Odpověď na dotaz č. 33 k veřejné zakázce na zhotovitele stavby „ÚP ČR – Děčín – rekonstrukce budovy U Plovárny 1190/14“ i.č. 013V032003901

k dotazu firmy Green Center s.r.o., ze dne 19. března 2015

Dotaz č. 33:

na výkresu Koordinační situace **C.2** je uvedeno

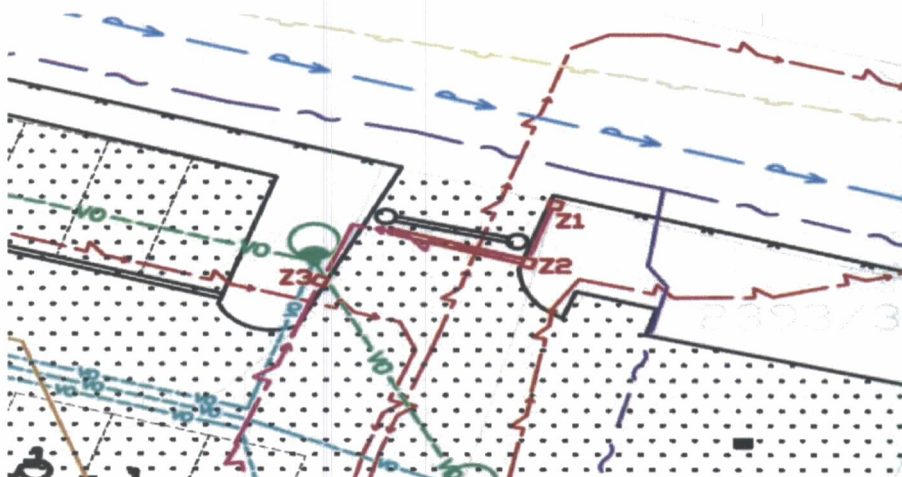
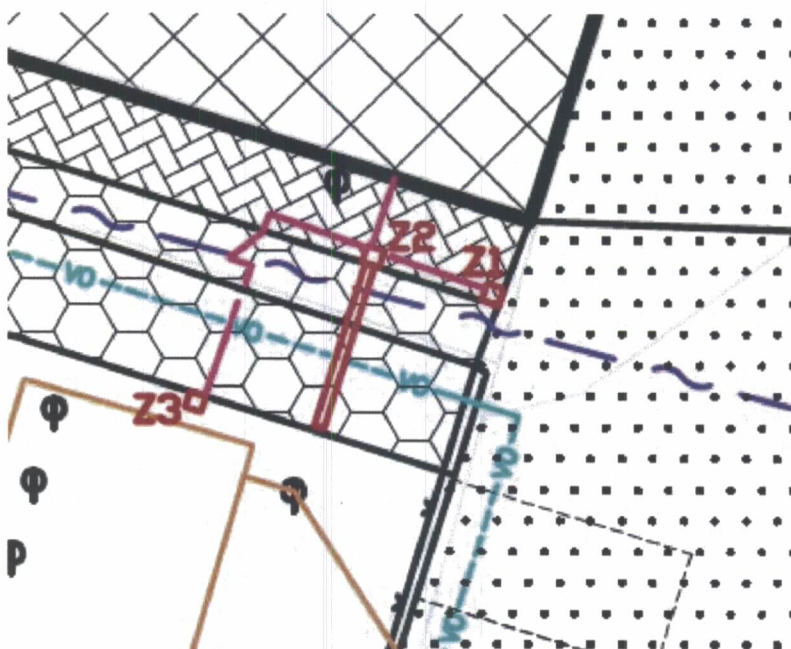
z výkresu vypovídá tedy, že jde o kompletní parkovací systém včetně platebních automatů (automatu) či jednoho platebního terminálu (automatu) v budově nebo manuální platební stanice obsluhovaná např. recepcí budovy?

- na severní straně objektu tedy podle dokumentace je:

- 1x terminál vjezdu pro krátkodobé návštěvníky a dlouhodobé rezidenty s kartou
- 1x terminál výjezdu pro krátkodobé návštěvníky a dlouhodobé rezidenty s kartou
- 1x platební automat v budově pro placení parkovného

- na jižní straně objektu tedy podle dokumentace je :

- 1x terminál vjezdu pro krátkodobé návštěvníky a dlouhodobé rezidenty s kartou
- 1x terminál výjezdu pro krátkodobé návštěvníky a dlouhodobé rezidenty s kartou
- 1x platební automat v budově pro placení parkovného

centrální server pro tento parkovací systém bude kde?

Otevírání na výjezdu při použití interkomu na vjezdu je řešeno jak?

Jsou závory připojeny a ovládány z EZS?

jaká je vzdálenost datové kabeláže pro připojení terminálů?

je delší než 80m od centrálního serveru?

bude použita optická trasa pro datové propojení?

V případě použití Metalické trasy nedojde ke křížení a souběhu s jinými kabely které by mohli mít zásadní vliv na rušení IP komunikace?

Žádám o kompletní zpřesnění tohoto zadání.

Centrální server bude v místnosti č. 2.97 ve 2NP budovy (viz obrázek níže nebo viz **D.1.4.1.5_Elektroinstalace_Pudorys 2NP**) kde je servovna. Rozvody budou z rozváděče RPO z elektrorozvodny v míst. č. 1.83 v 1NP budovy. Schéma tohoto rozváděče je viz **D.1.4.1.28_Schema rozvadec RPO**, zde je patrné kam směřují kabely.

Závory jsou připojeny na systém kontroly vstupu (EKV) – více o tomto v situaci slaboproudu a technické zprávě (viz **D.1.4.2.1_Technická zpráva** a **D.1.4.2.13_Slaboproud_Situace**)

Vzdálenost datové kabeláže je u jižní brány něco málo přes 80m na severní je to více, kolem 120m. Takže ano, je to více než 80m. (vše je v půdorysech elektroinstalací)

Specifikace kabeláže najdete v technické zprávě elektroinstalace. Měla by být použita optická trasa.

Délka ráhna bude **4m**, to zůstává. Řídicí jednotka - motor (Typ / Napájecí napětí / Příkon) - 1-fázový/230V, 50Hz/370W byl uveden jako příklad. Počet předpokládaných pracovních cyklů za hodinu: **max. provoz cca mezi 7:00-8:00, zvih cca 30x** (odhadem)

Počet karet: **bezkontaktní čipové karty se čtečkou, počet = 30 ks**

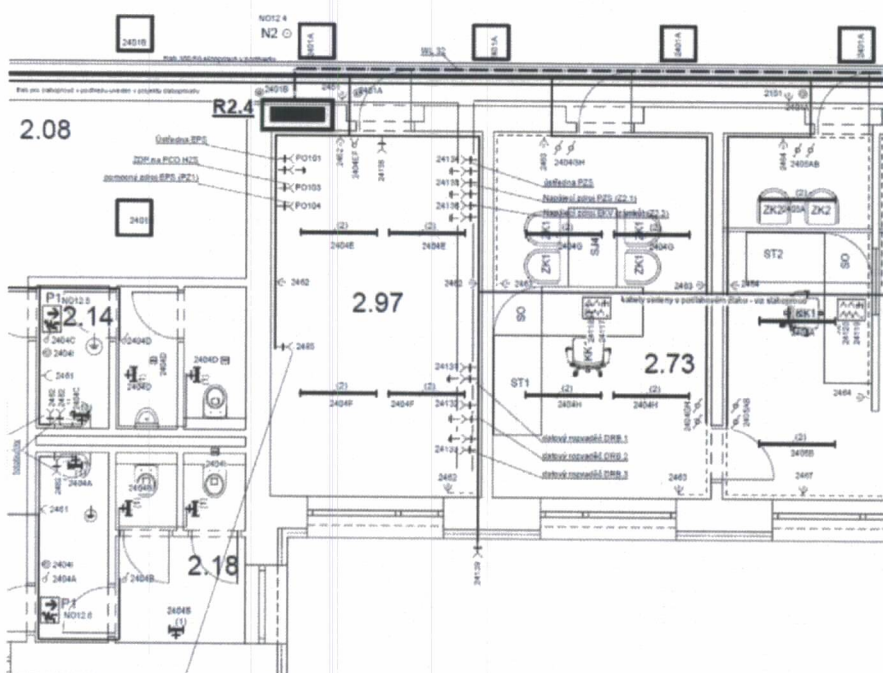
Odpověď č. 21 považuji za zcela nepřesnou a rozcházející se s tímto výkresovým zadáním - tedy touto dokumentací.

V textové dokumentaci popis chybí zcela.

Specifikovat typ řídicí jednotky může být dost zavádějící, bez specifikace výše uvedeného U vlastní závoje napájení může být 1f / 230V, při použití frekvenčního měniče pro snížení opotřebení technologického celku závoje, může ale použít i motor 3f / 400V. V příloze jsou možné technologické celky vybavení parkovacího systému, včetně možných funkcí parkovacího systému. Předem děkuji za upřesnění a úpravu této dokumentace. Rozdíl ceny bez upřesnění zde může být zcela zásadní.
